Objet : MOLENBEEK-SAINT-JEAN. Boulevard Léopold II, 182.

Demande de permis d'urbanisme portant sur la transformation des appartements du rez-de-chaussée et du premier étage en un duplex, la création d'un escalier dans la pièce du milieu, le déplacement du vitrail en façade arrière dans un « caisson lumineux » décoratif et son remplacement par un verre transparent et la régularisation du logement en bâtisse arrière.

Avis de la CRMS

Plan de la situation projetée du rez-de-chaussée. Plan tiré du dossier

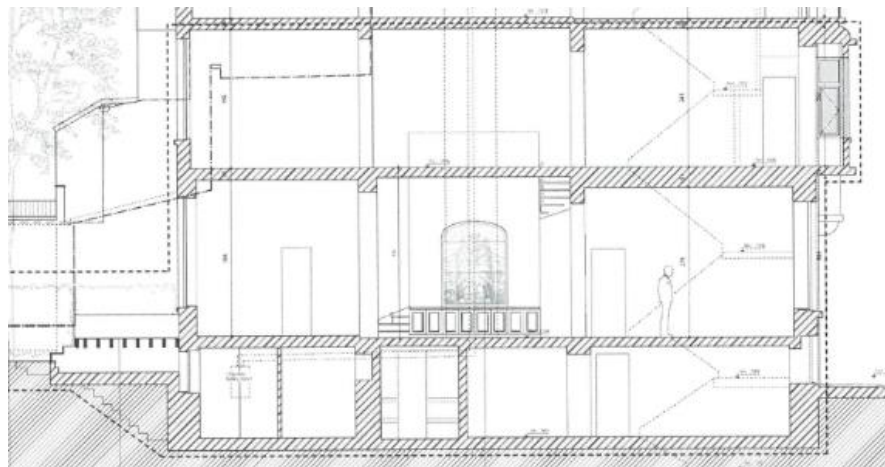
La CRMS ne s'oppose pas, sur le principe, à la réunion des logements en un duplex, mais elle estime que les travaux envisagés pour rencontrer cet objectif sont particulièrement dommageables pour les décors préservés et risquent d'altérer ces derniers de manière significative. Elle demande d'examiner d'autres possibilités que celle de placer un nouvel escalier dans la pièce centrale, particulièrement riche en décors. La circulation du duplex ne peut-elle pas être assurée via l'escalier principal existant ?

Photo du vitrail Art nouveau du jardin d'hiver, et détail de la partie centrale « la femme au violon ». Photos CRMS

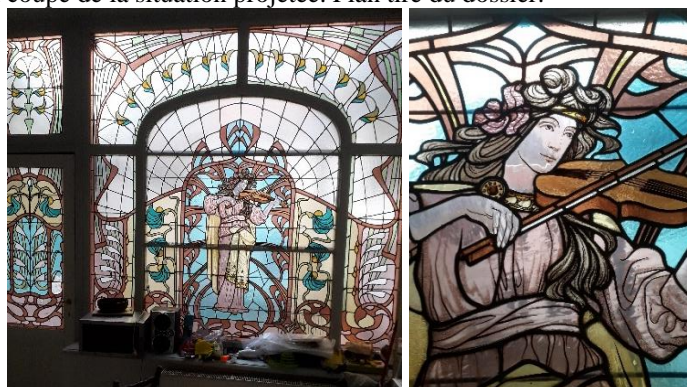
Le démontage de la partie centrale du vitrail du jardin d'hiver («la femme au violon») rompra, quant à elle, la remarquable unité de l'ensemble Art-nouveau du vitrail et son déplacement dans la pièce centrale au style néo-renaissant n'est pas une option que la CRMS peut encourager.
